ZNALECKÝ POSUDEK

OBOR/ODVĚTVÍ/SPECIALIZACE: Stavebnictví – Konstrukce a dopravní stavby

PŘEDMĚT: Posouzení příčin poruch silnice II/308 HK, Slatina
– Černilov – hranice okresu Rychnov nad
Kněžnou, I. a II. Etapa

DATUM: 22. 05. 2023

Obrázky 14 – Pracovní příčné řezy úseku 2

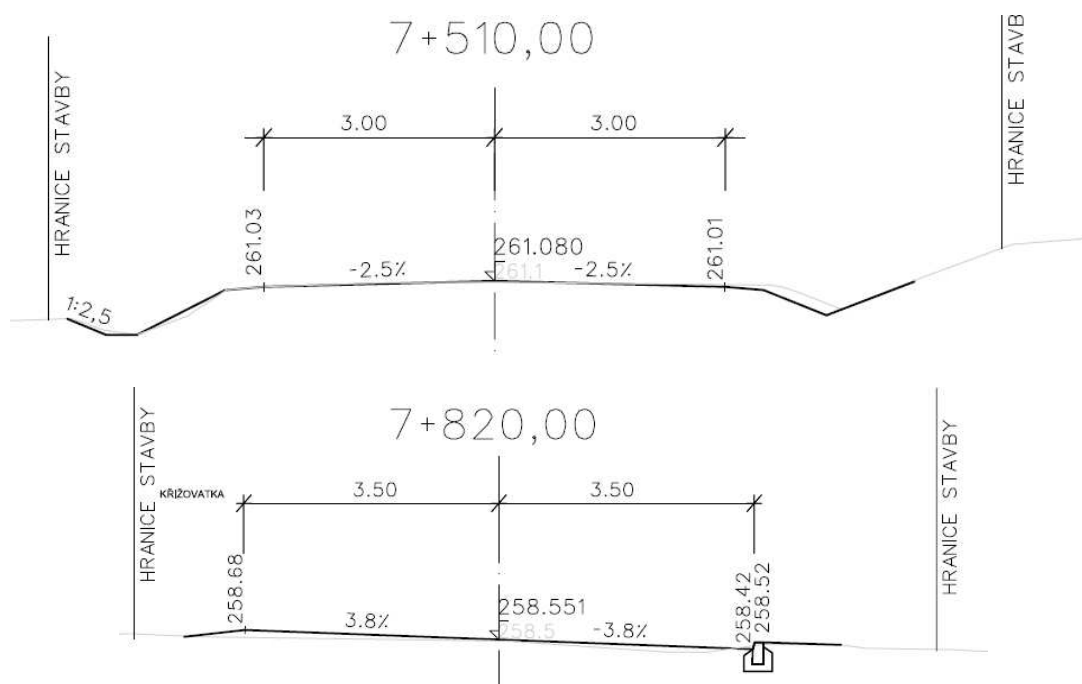
Pracovní příčné řezy v tomto úseku uvádějí pouze šířku a výšky středu a okrajů silnice případně s výškou obrubníku.

Obrázek 15 – Pracovní příčný řez v přímé a v oblouku v úseku 3

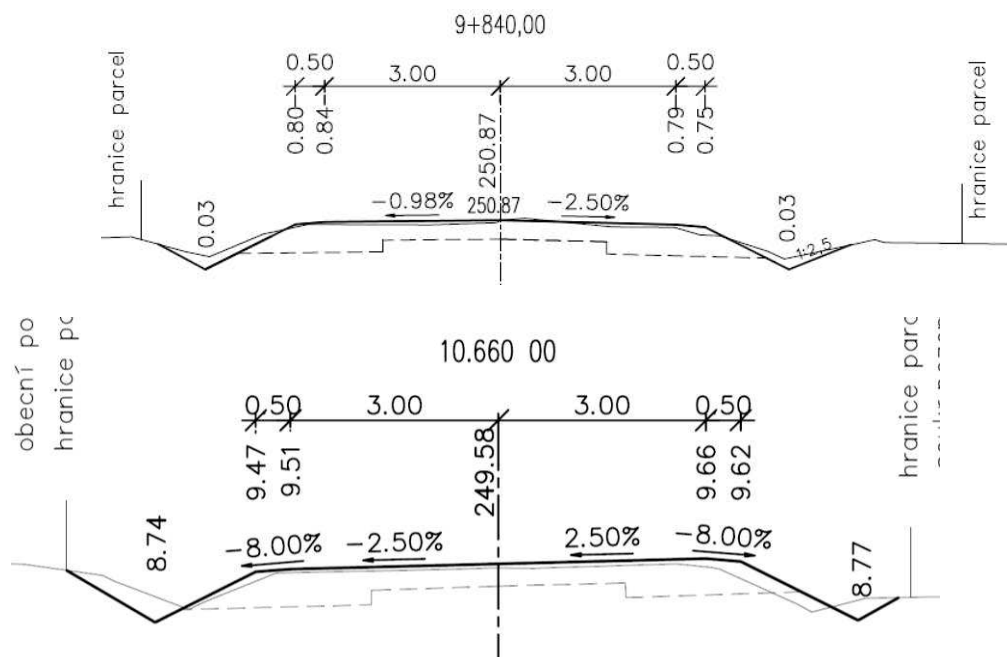
Pracovní příčné řezy v tomto úseku uvádějí pouze šířku a výšky středu a okrajů silnice a hloubku příkopů. Čárkovaně vyznačené úrovně jsou spodní úrovně podkladní vrstvy štěrkodrtě na okrajích vozovek a uprostřed vozovky je spodní úroveň recyklované vrstvy. Je zde jasně doloženo, že nevyznačená rýha v podloží vyplněná propustným materiálem nemůže být odvodněna, příkop je jen požadovaných 0,2 m pod vyznačenou úrovní štěrkodrtě a recyklované vrstvy. V druhém příčném řezu je znázorněno, jak v příčném sklonu ve směrovém oblouku bude zatékat do podloží uprostřed vozovky.

Obrázek16 – Řešení odvodnění vozovky v pracovních příčných řezech úseku 4.

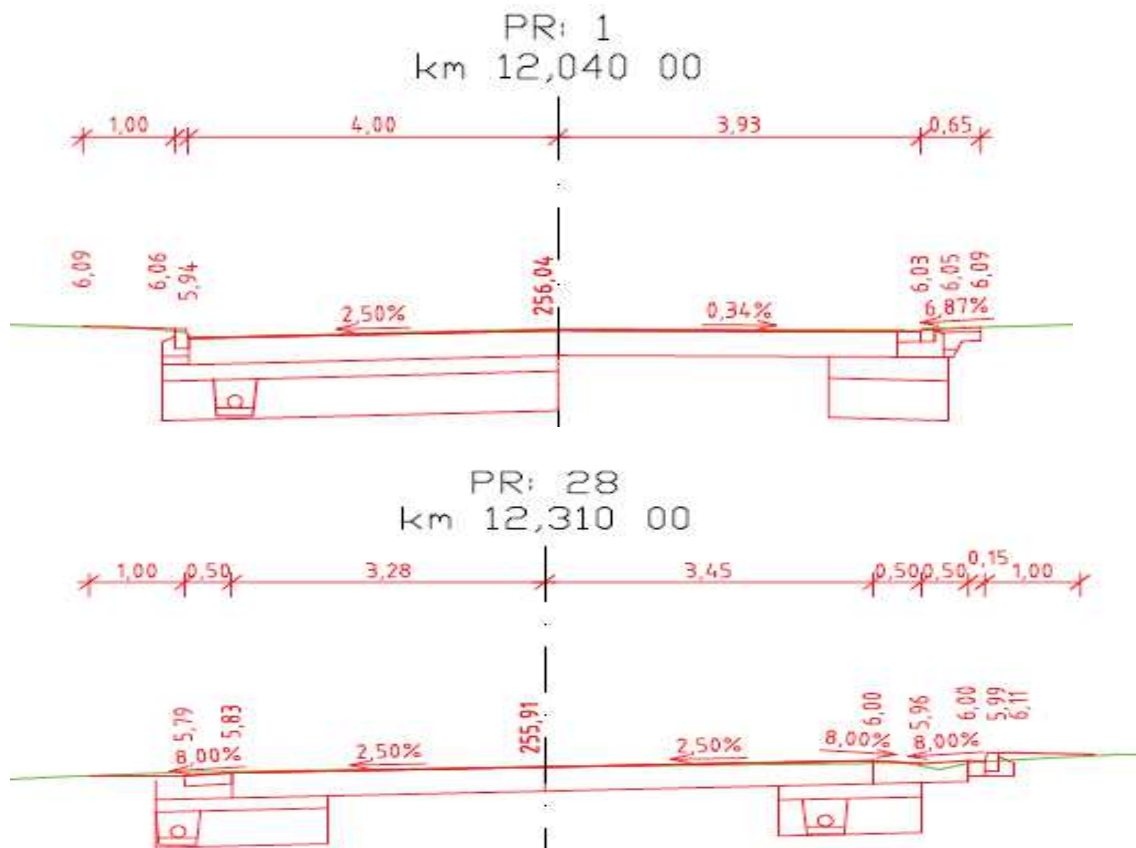
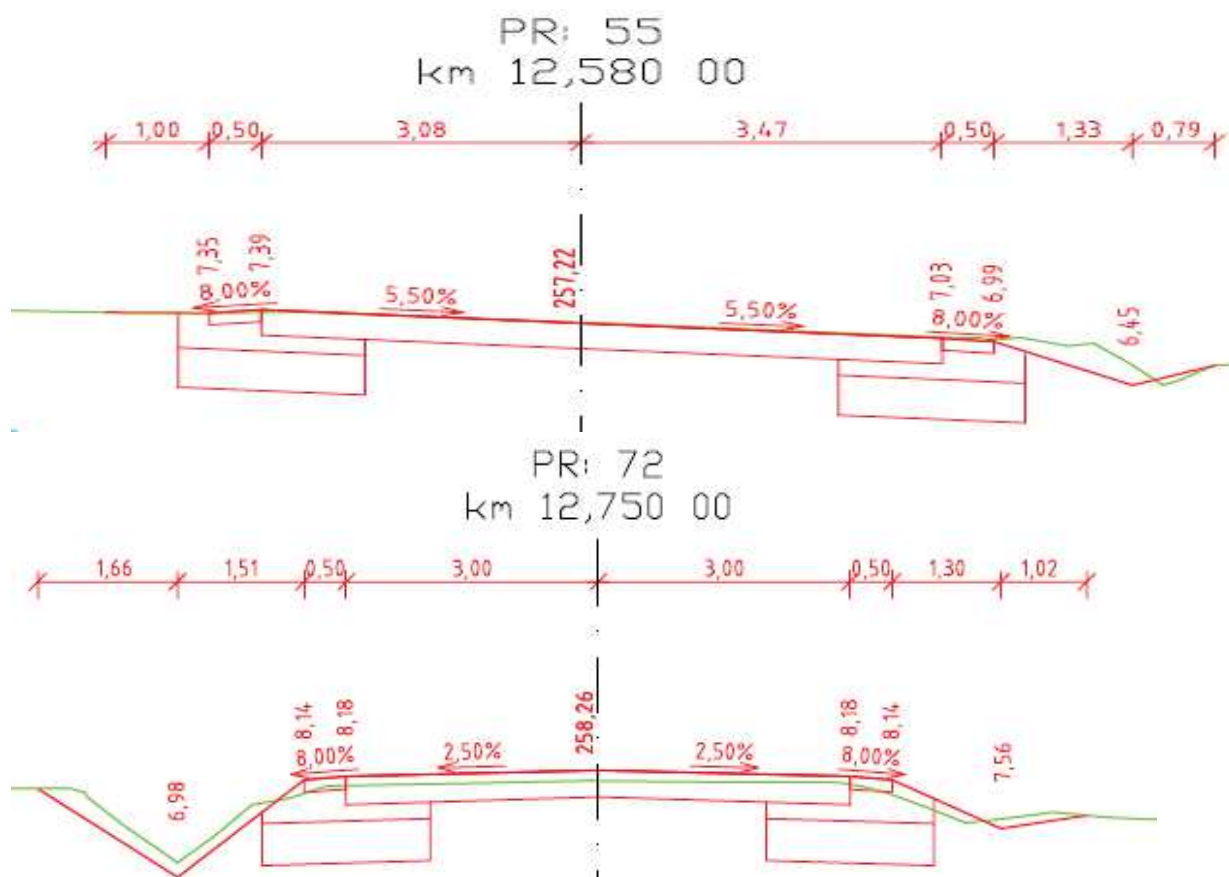
Na obrázku 16 jsou pracovní příčné řezy úseku 4. V průtahu obcí Libřice je navržena podélná drenáž (trativody podle RDS), ale jejich hloubka uložení je výše, než je hloubka paraplaně nebo přímo není drenáž navržena, což není správné řešení, viz PR 1. V extravilánu jsou některé příkopy opět výše, než je paraplaně a jsou tedy vytvořeny podmínky pro zavodnění nevhodných zemin, není tedy ve všech příčných řezech dodrženo odvodnění sanace podloží.

Podélný profil úseku 3 v km 9,70 až 9,96 bez vyznačení dna příkopů v okolí propustku

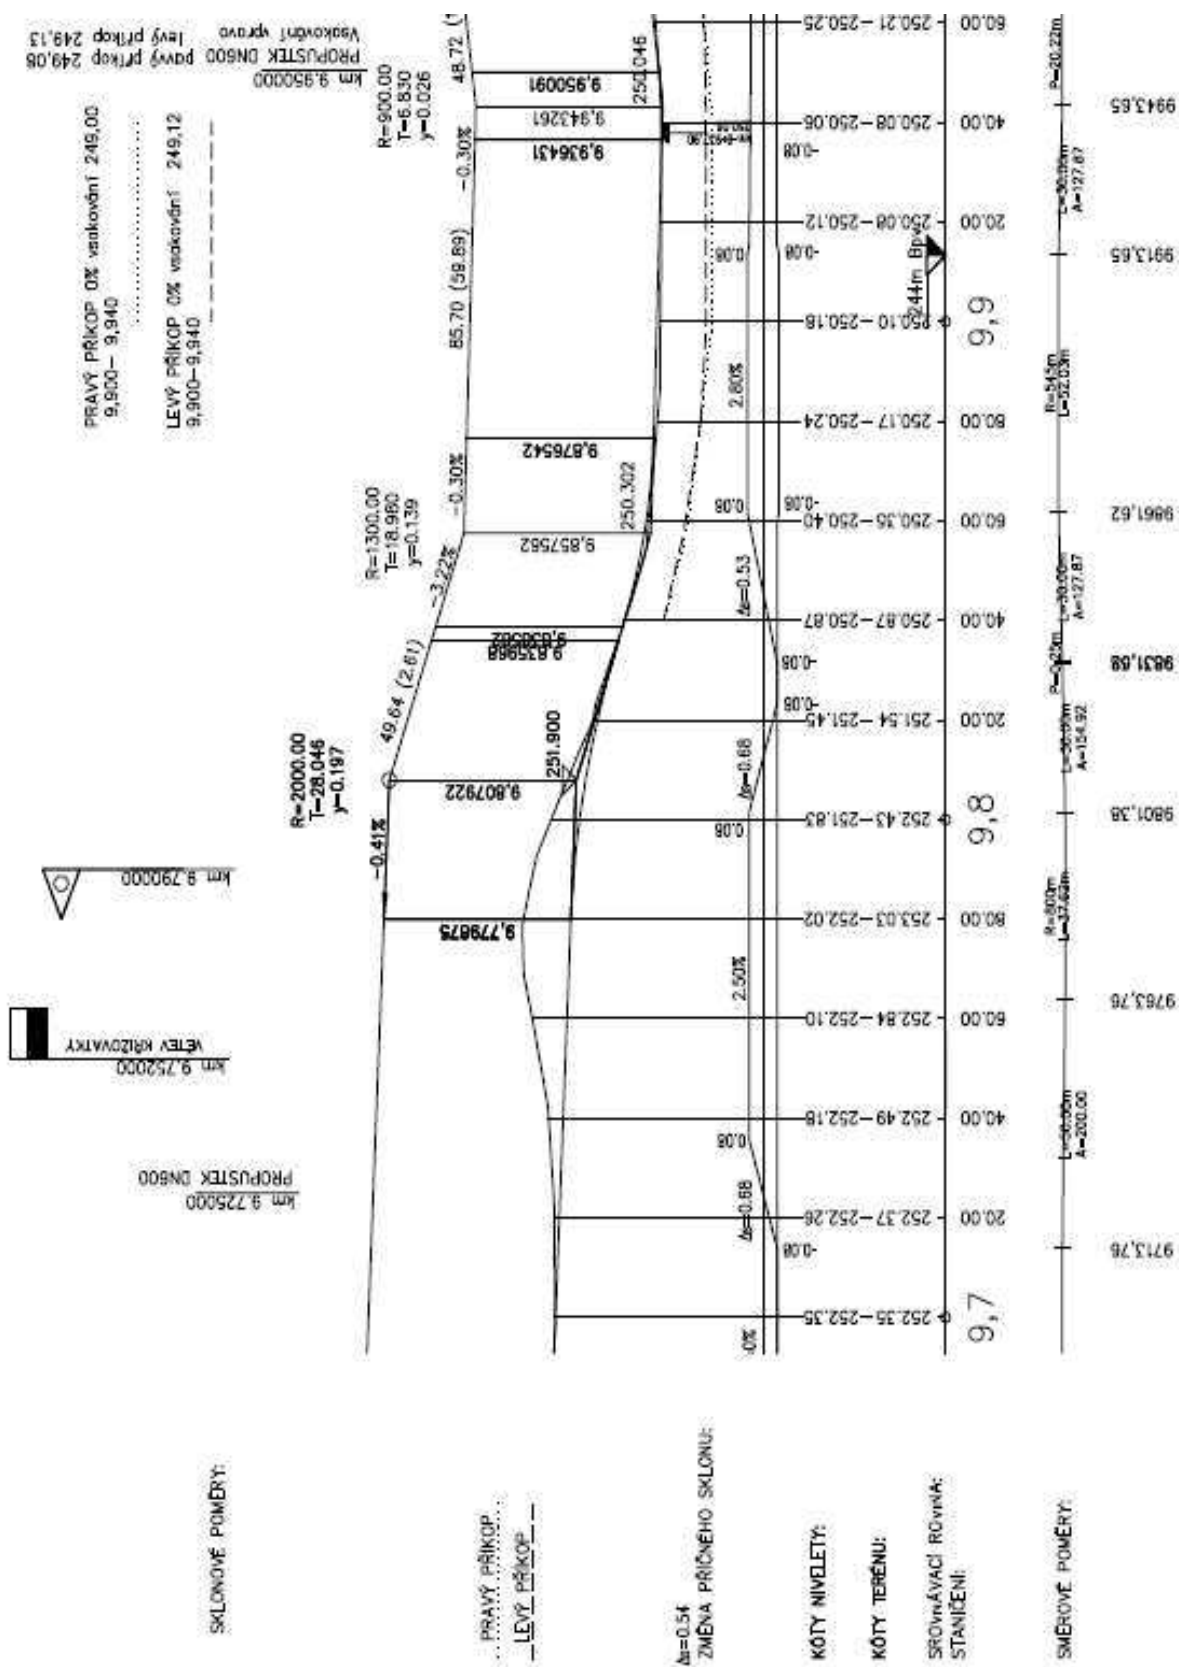
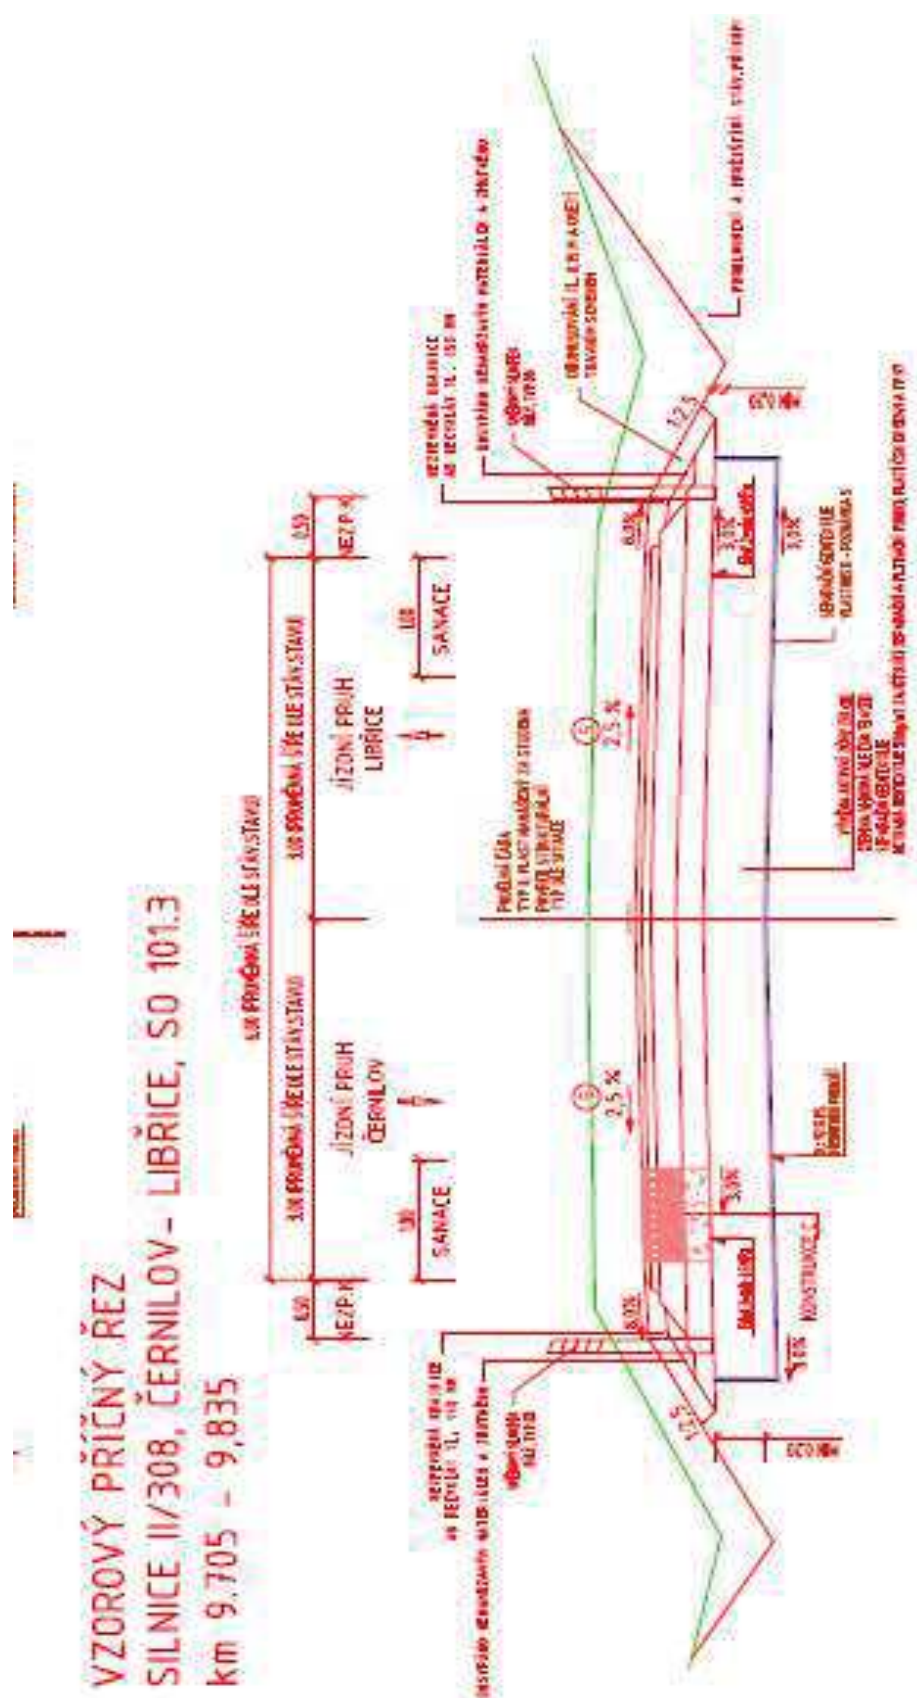
Silnice II/308 je ve staničení 9,540 do 9,808 v klesání 0,41 % ve směru na obec Libřice až za odbočku na obec Výrava. To dokladuje RDS pro tuto stavbu. Na straně 26 je tato část RDS přenesena.

Ve skutečnosti je za propustkem v km 9,752 (viz fotografie na straně 20 až 24) klesající podélný spád vozovky a pokud nebyl detail levého příkopu podrobně řešen, pak voda za odbočkou na obec Výrava nebude po propustku přitékat, což potvrzuje dolní fotografie na straně 22.

RDS obsahuje vzorový příčný řez (viz stranu 27) s řešením úseku rekonstrukcí vozovky v celé šířce úseku v km 9,705 až 9,835 a níže uvedený pracovní příčný řez také pochází z RDS.

Propustek znázorněný na str. 21 měl tedy dokladovat sanovanou konstrukci vozovky v celé šířce, ale v tomto úseku je pouze sanace okrajů vozovky.

Existují tedy výrazné nesrovnalosti jak v dokumentaci, tak v provedení stavby. Výsledkem je trvale porušovaná vozovka s opakovanými poruchami jdoucí zřejmě po celou celou historii tohoto úseku silnice.
